Material angående SKI:s
beredning av KBS' geologiska
kompletteringsrapport

GRANSKNINGSUTLÅTANDE

avseende KBS-utredningen

**KOMPLETTERANDE GEOLOGISKA UNDER-
SÖKNINGAR**

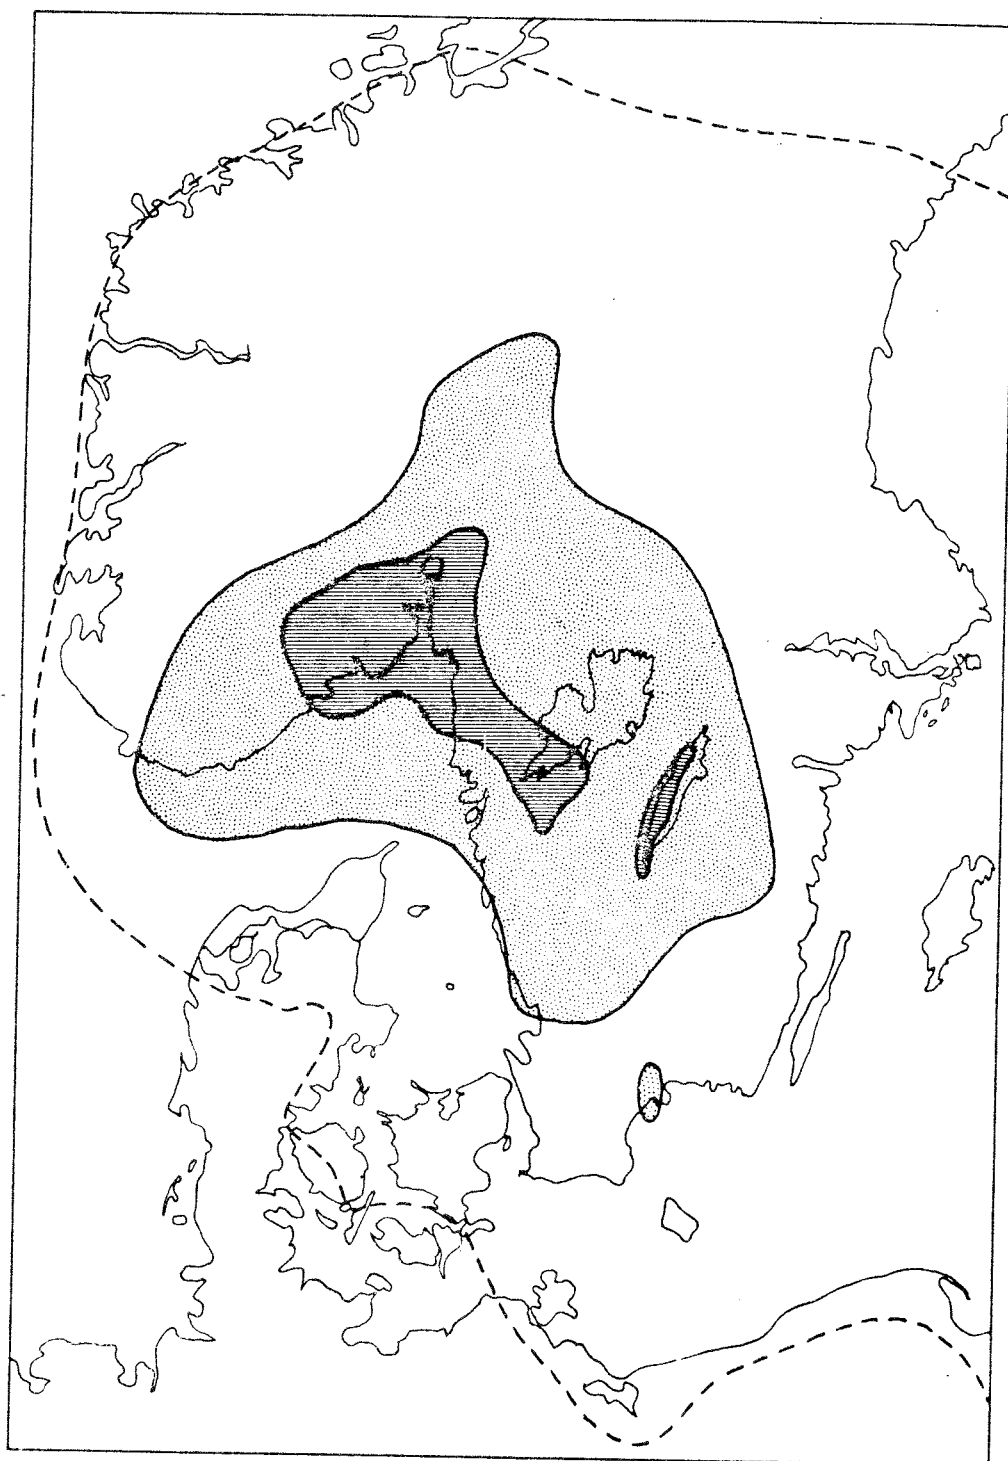
Fig. 2. Den 23/10 1904 inträffade en större jordbävning i Skandinavien (liknande skalv inträffade: 13/4 1851, 22/12 1759, och 1497). Skalvet registrerades på 445 olika platser i Sverige (den sträckade linjen anger gränsen för det makroseismiska området). Prickade områden karakteriserades av "rörliga föremål falla omkull, gips och murbruk falla från tak och väggar, kyrkklockor klämta - allmän förskräckelse". Streckade områden karakteriserades dessutom av "skorstenar, stengärdsgårdar o.s.v. störta ned, rämnor uppstår i husmurar". Notera det fristående prickade området på gränsen mellan Skåne och Blekinge. Verkliga jätteskalv torde ha inträffat ca. 10.000 och 9000 BP (se Bilaga 2, sid 2).
